改善箇所説明図

基準不適合箇所

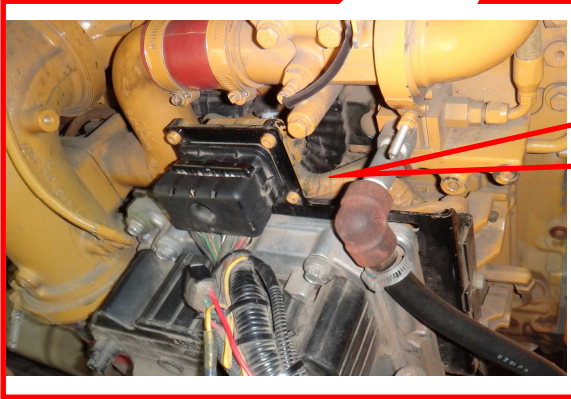
ロータリ除雪車のエンジンコントローラ配線において、当該配線の配策指示が不適切なため、エンジン機器に接触しているものがある。そのため、走行振動等により配線が損傷し、短絡することにより警告灯が点灯して、最悪の場合、エンジンが停止するおそれがある。

全車両、当該配線をストラップにて固定する。
なお、当該配線を点検し、損傷している場合は新品に交換する。

識別： 改善実施済車は、配線コネクタ右側フランジ部に白色のマーキングをする。
